**DOSSIER DE DECLARATION DE PRELEVEMENT D'EAU  
PAR FORAGE AU TITRE DU CODE DE L'ENVIRONNEMENT**

**DU G.A.E.C. BOURNEUF A LA CHARBONNIERE**

**- RECOURS GRACIEUX -**

**08 FEVRIER 2022**

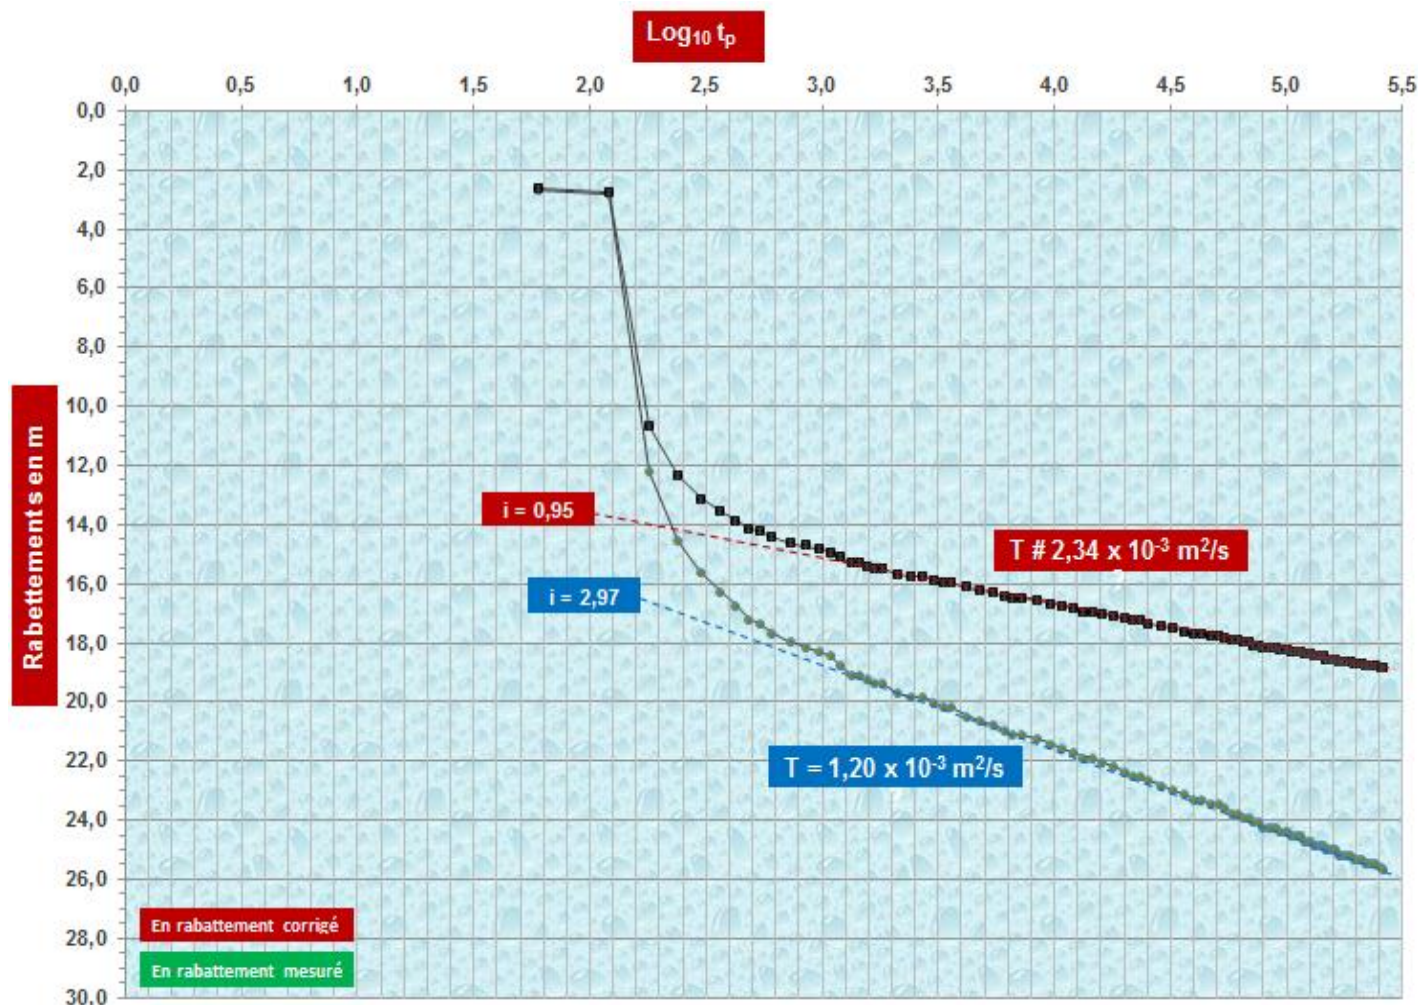
Le logiciel du BRGM OUAIP (version 1.9.3.) permet ce calcul mais affiche toujours par défaut un aquifère de type « captif » (Cf. → Correction opérée en **Annexe 1**). Dans le cas des nappes libres, plus particulièrement, lorsque le rabattement est compris entre  $\frac{1}{10}$  et  $\frac{1}{3}$  de la puissance de la nappe, l'application de la formule de Theis nécessite d'opérer avec un rabattement corrigé qui a été pris en compte dans l'interprétation faite avec l'utilisation de OUAIP ainsi que dans celle opérée avec l'approximation 1/2-Logarithmique de Jacob. Les valeurs de la Transmissivité déduites sont par ailleurs très proches :  $2,34 \times 10^{-3} \text{ m}^2/\text{s} \geq T \geq 1,20 \times 10^{-3} \text{ m}^2/\text{s}$  (Cf. → **Figure 1**).
